UD-VIII-WZP.271.39.2015

dotyczy: przetargu zorganizowanego w trybie „przetargu nieograniczonego” na przebudowę, rozbudowę i nadbudowę budynku Przedszkola nr 243 przy ul. Kordiana 7/11 w Dzielnicy Rembertów m.st. Warszawy.

Zgodnie z art. 38 ust. 2 i ust. 4 ustawy Prawo zamówień publicznych (tekst jednolity Dz. U. z 2013 r., poz. 907 ze zm.) Zamawiający wyjaśnia i zmienia treść Specyfikacji Istotnych Warunków Zamówienia.

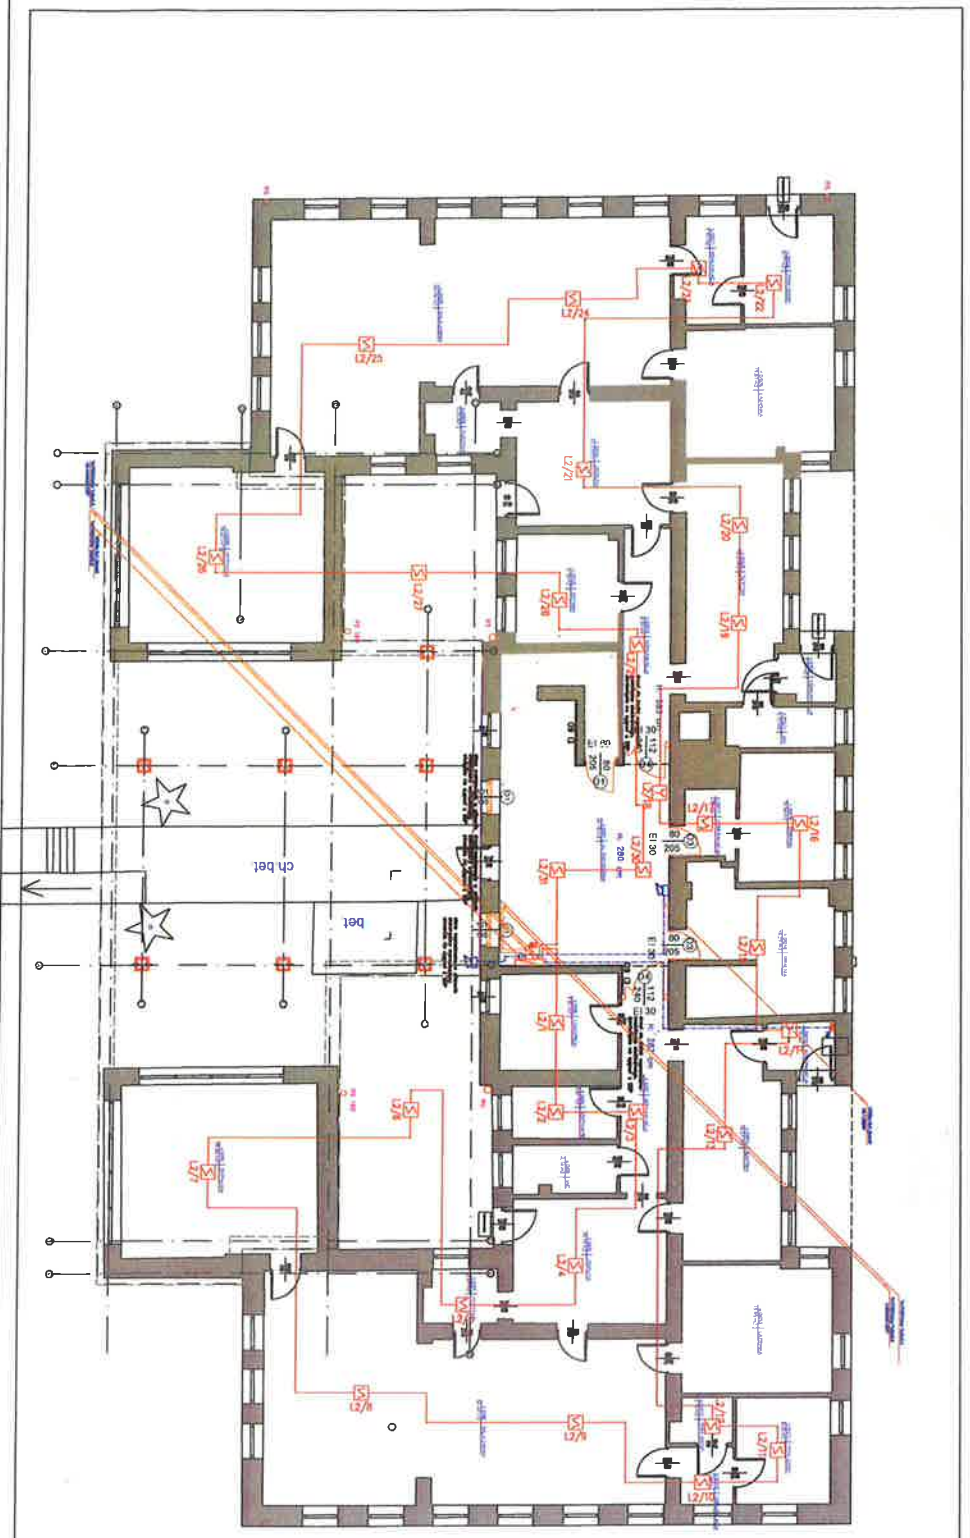
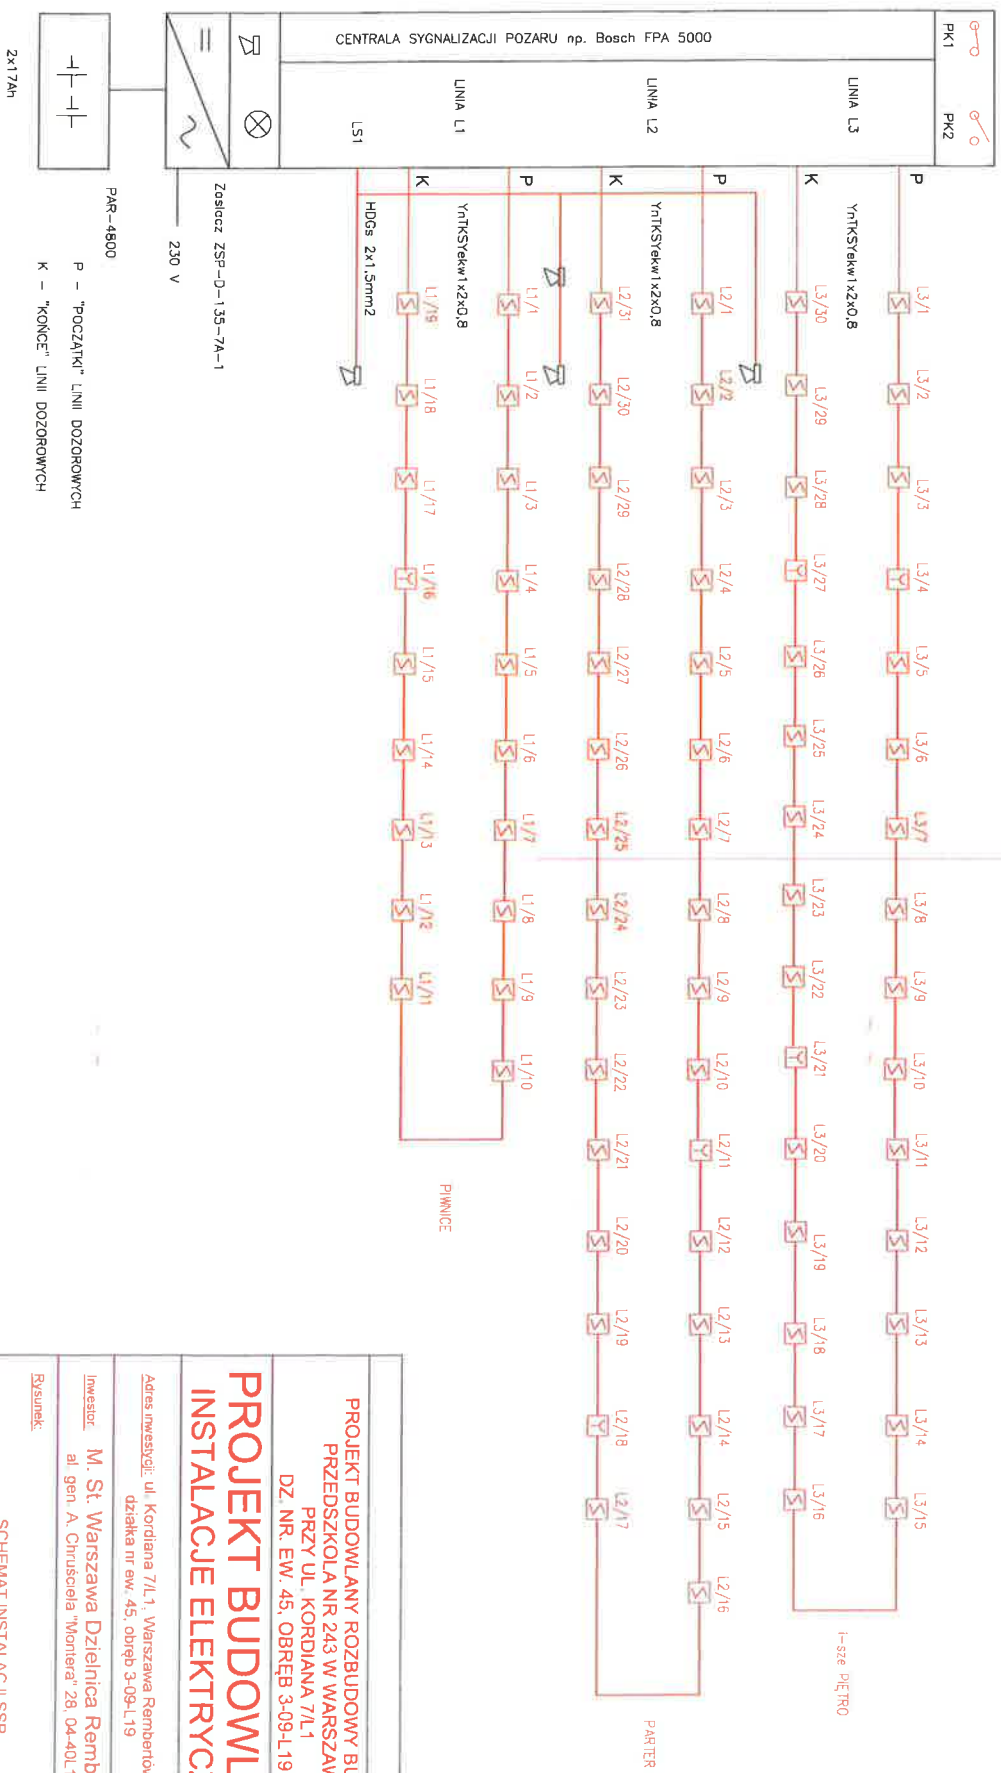
rysunki rozmieszczenia elementów sygnalizacji SSP w pomieszczeniach przedszkola, oraz schemat ideowy pętli dozorowych z uwzględnieniem aparatów sygnalizacyjnych i wykonawczych na danej pętli. Rysunki te powinny posiadać uzgodnienia przez Rzeczoznawcę do spraw p. poż.

Dołączony do dokumentacji przetargowej rys. E-5 nie pozwala na rzetelną wycenę robót, ponieważ nie zawiera ilości pętli i aparatów sygnalizacyjnych i modułów wykonawczych.

Prosimy zatem o dołączenie rysunków do dokumentacji przetargowej z uzgodnieniami Rzeczoznawcy p. poż:

- Rozmieszczenia elementów sygnalizacji SSP i tras kablowych w pomieszczeniach przedszkola.
- Schematu ideowego pętli dozorowych adresowalnych z uwzględnieniem wszystkich aparatów sygnalizacyjnych i modułów wykonawczych danej pętli.

Zamawiający dołącza Projekt budowlany rozbudowy przedszkola – Instalacja systemu sygnalizacji pożaru SSP
